לכבוד: הוועדה המחוזית לתכנון ובניה

התנגדות לתכנית 101-0621045 – הפרדה מפלסית צומת אורה

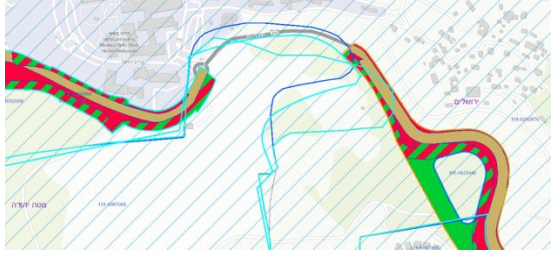
נסביר: תכנית ההפרדה המפלסית "נולדה" לכאורה בתכנית רכס לבן בה, לכאורה, היא נדרשה בשלביות הביצוע לאישור תכנון מפורט לפני מתן היתרי בנייה מעבר ל- 3,500 יח"ד. אולם, למעשה, ההפרדה המפלסית היא במהותה חלק מכביש גדול יותר אשר מתוכנן בשנים האחרונות במקטעים מקטעים, ואשר אינו מאפשר את ההתייחסות המרחבית והתכנונית הראויה לשאלה התחבורתית עליה הוא בא לתת מענה, לפתרונות האפשריים לה ולמחיריהם הסביבתיים. ה"כביש" אליו אנו מתכוונים הינו ציר תנועה: כניסה חדשה לירושלים מכיוון דרום-מערב: ממחלף חמד ועד כביש בגין בירושלים. ציר זה גם תואר בתמליל מיום 14.1.2019 בדיון הוועדה המחוזית על ידי מנהל הפרוייקט מר אודי שריג:

כן. טוב. צהריים טובים. אנחנו למעשה מדברים על - , מציגים היום את תכנית הפרדה מפלסית אורה. זה נקרא הפרדה מפלסית אורה אבל זה למעשה טיפול בכל בחלק גדול מהציר (לא ברור) במזרח בצפון מזרח, עד אחרי צומת אורה לכיוון משואה. אתם רואים פה את הציר שחלק ממנו זה מקודם על - ידי מוריה.

ממבשרת לכיוון הדסה. הציר הקיים היום הוא בחתך של 1 פלוס 1 המטרה היא להרחיב אותו לפחות עד בית - חולים הדסה להרחיב אותו לחתך של 2 פלוס 2. בהמשך שלו הוא למעשה פוגש אותו בפרויקט שלנו את המנהרות שנציג אותן בהמשך. את המעבר מתחת לצומת אורה עם הרכבת הקלה. ובואכה גבעת משואה.

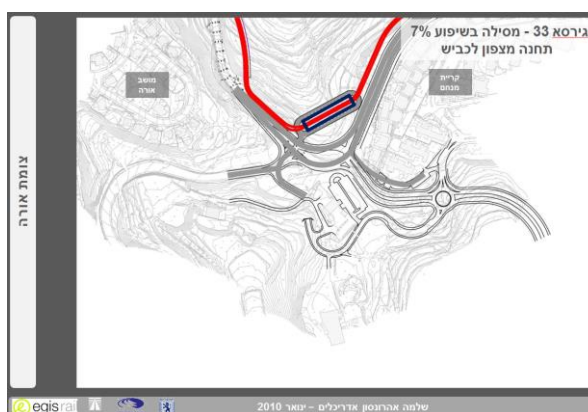
במסמך הבה"ת לתכנית רכס לבן מופיעה מצגת של ד"ר אליה בן שבת אשר מציעה שש חלופות תכנון לשני צמתים בצומת אורה, על מנת לפתור בעיה של **כאורה תהיה קיימת בצומת אורה בשנת היעד 2040²**. עם זאת הניתוח התחבורתי אינו מגובה בנתונים אלא רק במסקנות ובכך יש טעם לפגם בהליך גיבוש התכנית. הבחינה המפורטת של אליה בן שבת **גם לא נבדקה** והשוותה במסגרת חוות הדעת הסביבתית, ולכן **כל ההשגות אשר יופיעו להלן נכונות עבור הבחינה שנעשתה במסגרת הבה"ת והן עבור הבחינה שנעשתה במסגרת חוות הדעת הסביבתית:**

חלופה שבה נראה קו רכבת קלה לכיוון משואה שהייתה מסדירה את הגישה לבית החולים הדסה מכיוון מזרח. (למען הסר ספק, אנו לא מציעים את החלופה של הקו האדום כפי שמוצג בתמונה)

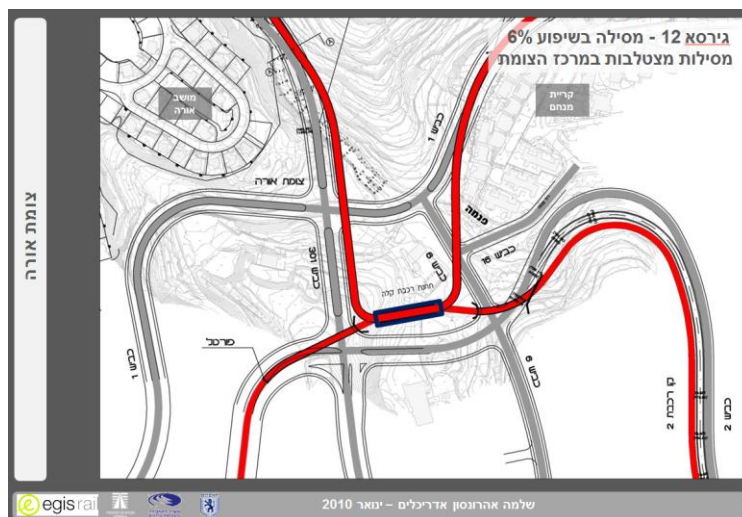
- למעט חלופת האפס, לא נבחנו חלופות שאינן כוללת הפרדה מפלסית. לדוגמא, לא נדונה חלופה שכוללת תכנון מחודש של קווי הרכבת הקלה ותיקונים הנחוצים בגזרה זו: כך לדוגמא, ניתן להסיט את הקו האדום (שנבנה בימים אלה לכיוון הדסה) לצד הצפוני לכביש, ולייצר תחנה אל מול הנוף, כאשר הקו הסגול, אם יפעל, ישרת את תכנית רכס לבן (אם תכנית זו, שאנו מתנגדים לה, תאושר סופית ותצא לפועל), ויחצה את הצומת רק פעם אחת; או לחילופין, תושבי רכס לבן ישורו בשירות אוטובוס לרכבת הקלה; או לחילופין האם נבחנה חלופה של קו רכבת מכיוון משואה שייתן מענה לביקושים אל ומהדסה? תכנון שונה של קווי הרכבת הקלה אפשרי והוצע כבר בשנת 2010 על ידי משרד אהרונסון אדריכלים כפי שעולה מתוך מצגות דאז: חלופת תחנה מצפון לצומת אורה: הרק"ל לא חוצה את הצומת.
